**VARIANTE N. 3 AL PROGRAMMA INTEGRATO
DI RIQUALIFICAZIONE URBANA (P.I.R.U.)
DENOMINATO EURONОВI**

**MODIFICA AI SENSI DELL'ART. 18, PUNTO 1, LETTERA B DELLA CONVENZIONE URBANISTICA
REPERTORIO N.69625, RACCOLTA N. 27479**

RELAZIONE TECNICO-ILLUSTRATIVA

Estratto Progetto planivolumetrico di indirizzo approvato

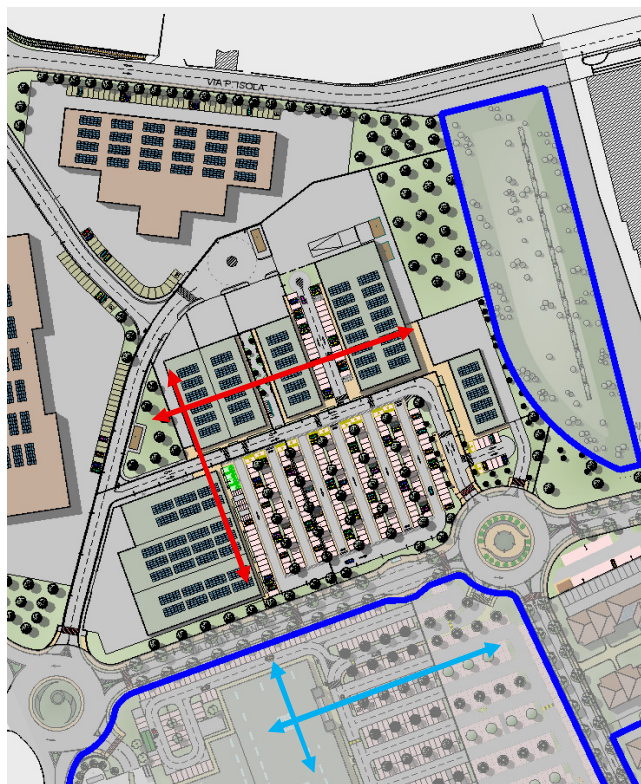
Il progetto planivolumetrico di indirizzo approvato prevedeva una disposizione "a raggera" che non risultava coerente con l'orientamento dei fabbricati limitrofi, in particolare del centro commerciale esistente ad insegna Bennet "Novi Center" del comparto 3/b.

Si è pertanto optato per una impostazione planimetrica basata sulle direttrici principali nord-sud e est-ovest, coerente con l'impostazione generale dell'area.

I fabbricati sono disposti ortogonalmente tra loro e i prospetti principali si sviluppano parallelamente alle aree a parcheggio, che sono poste in continuità a quelle del “Novi Center” esistente.

Questa configurazione, oltre ad essere coerente con il contesto, produce un incremento dei livelli di sicurezza del parcheggio in quanto migliora la visibilità degli incroci tra le corsie e limita le interferenze tra la circuitazione dei mezzi e i percorsi pedonali.

Estratto proposta di modifica Elaborato n. 3

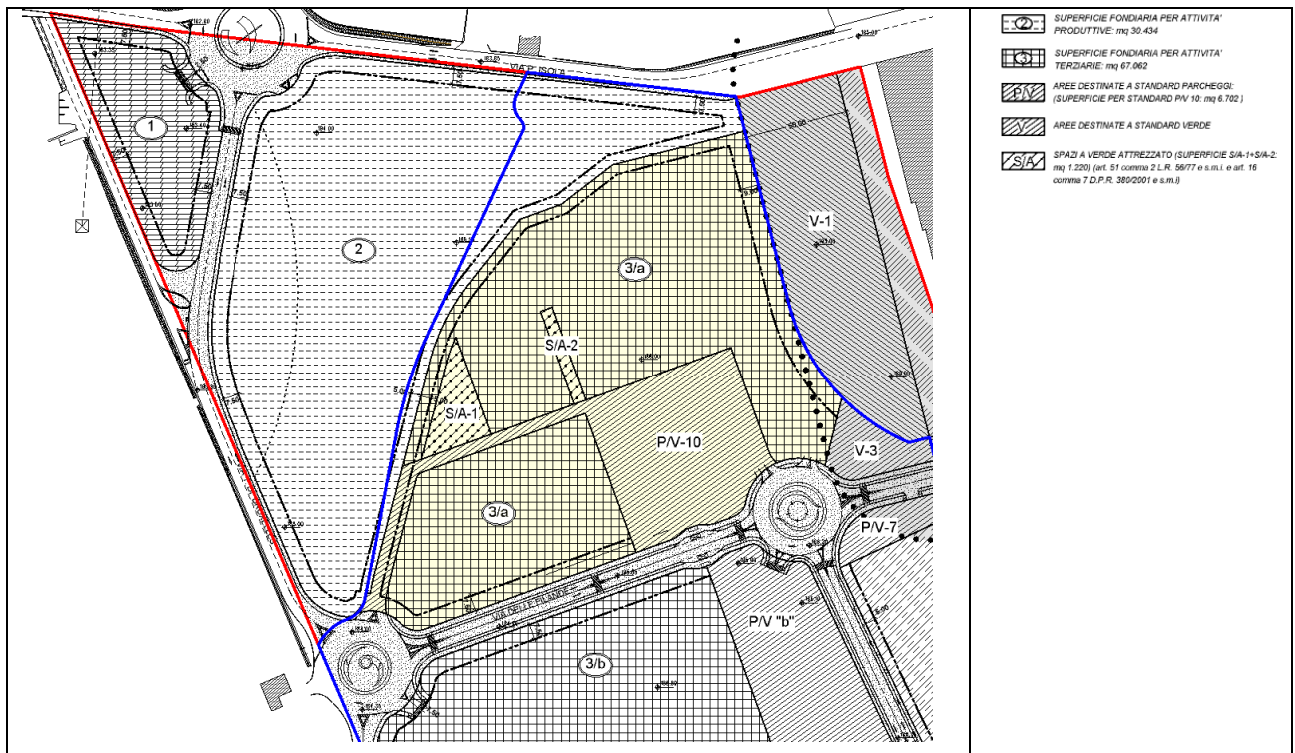
Il nuovo assetto planimetrico determina la revisione dei perimetri dei comparti/lotti interessati, ossia del Comparto 3/a, dell'area a standard P/V-10 e degli spazi a verde attrezzati S/V-1 e S/V-2, senza modificarne le superfici e la qualità.

Perimetro comparti/lotti – stato sovrapposto

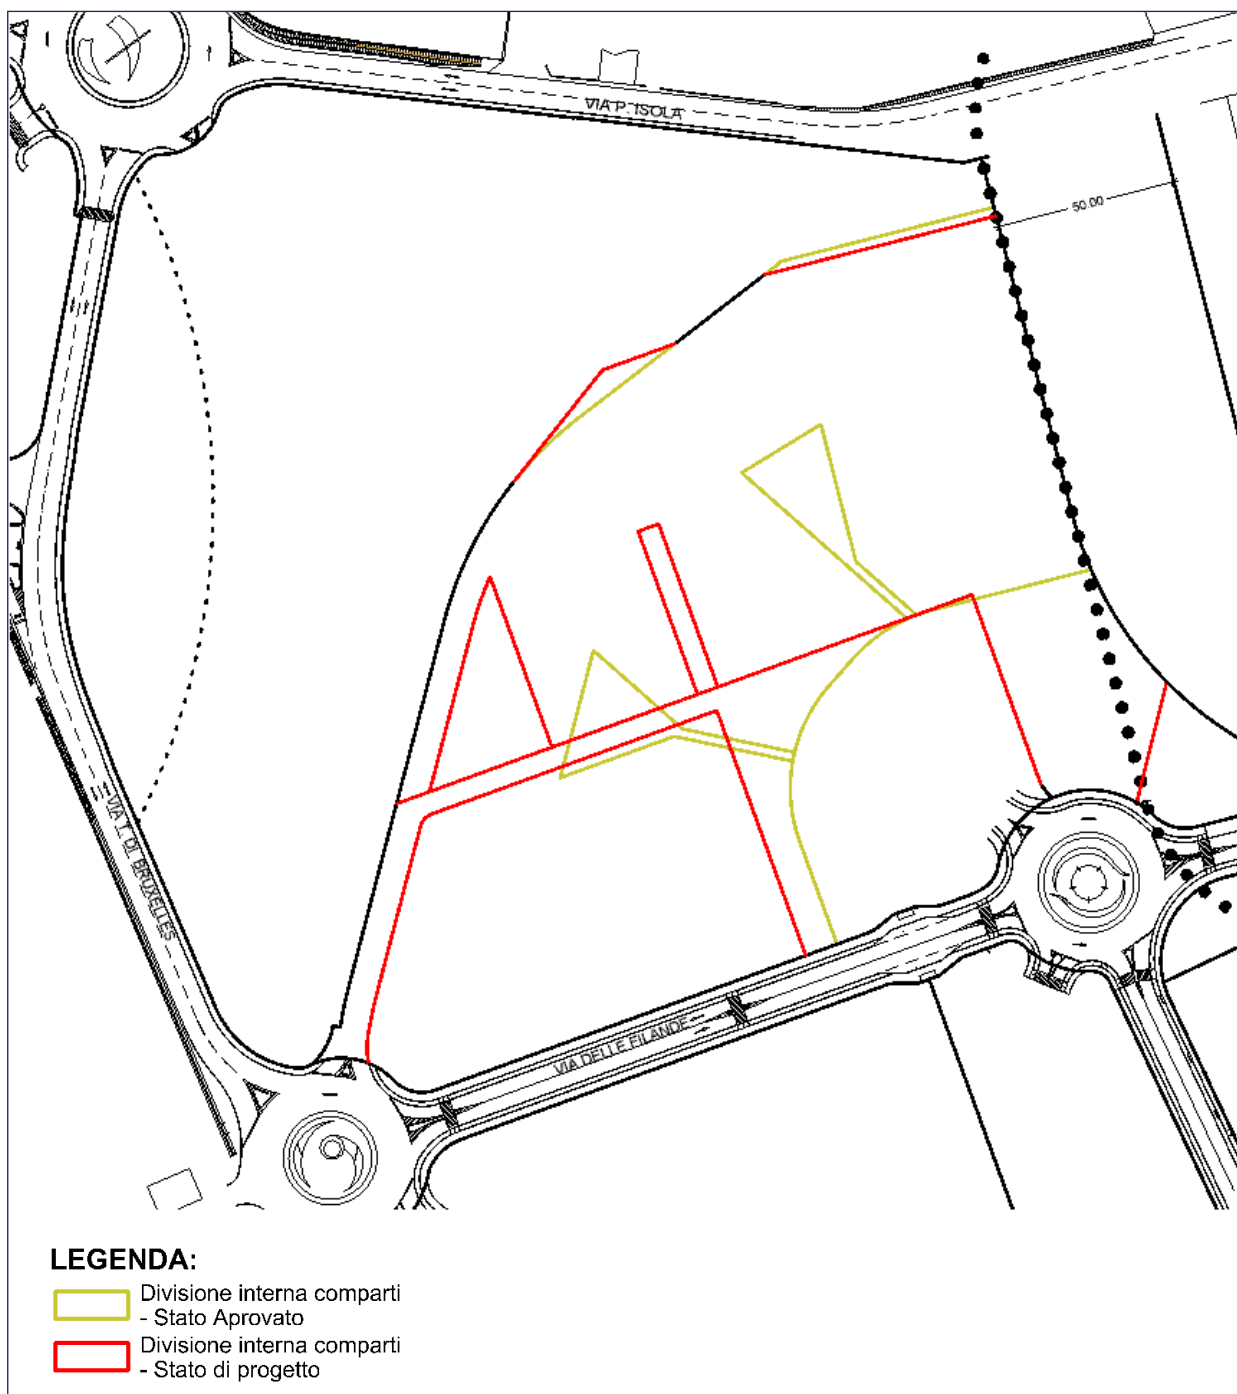
Come si evince dall'immagine sopra riportata le modifiche alla perimetrazione dei comparti/lotti interessati derivano dalla diversa disposizione planimetrica degli edifici, dei separatori pubblici e delle aree a parcheggio.

PLANIMETRIA STATO APPROVATO (VARIANTE N. 3 P.I.R.U.)

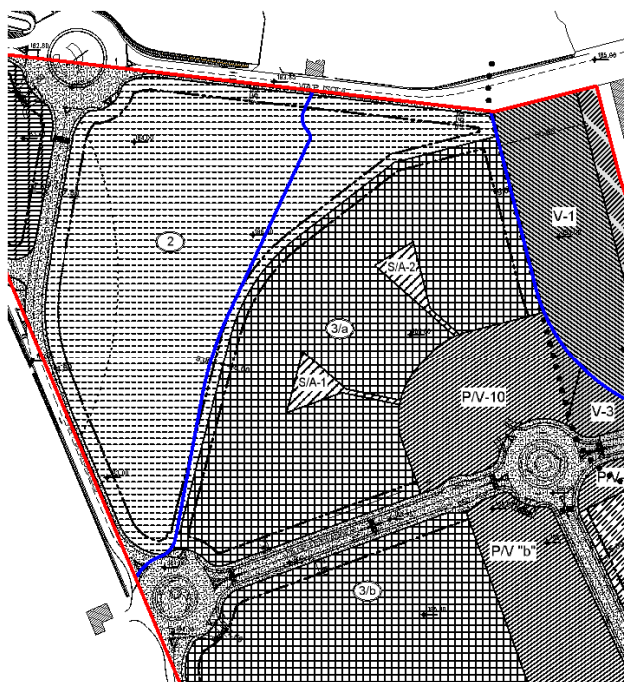
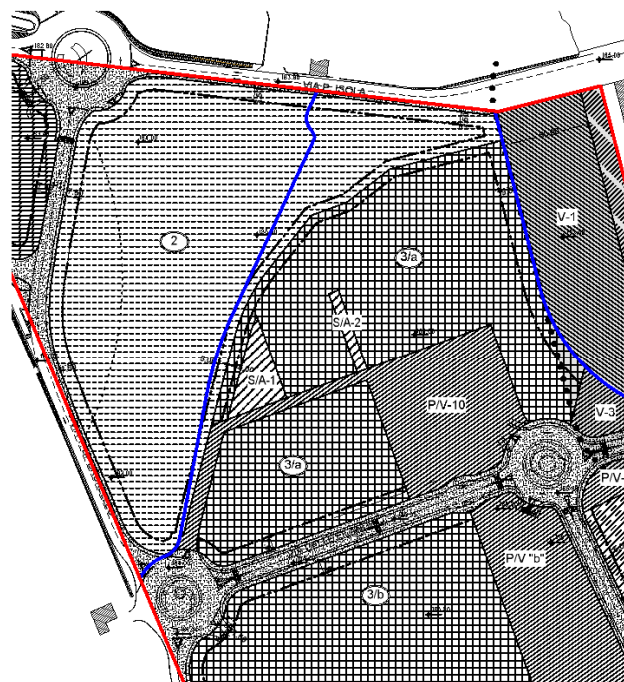
Si riporta di seguito il confronto tra la planimetria urbanistica (Elaborato n. 3) della Variante n. 3 approvata e la proposta in progetto.

Le modifiche apportate non comportano variazioni alle superfici dei comparti interessati approvate, come dimostrato nella tabella seguente:
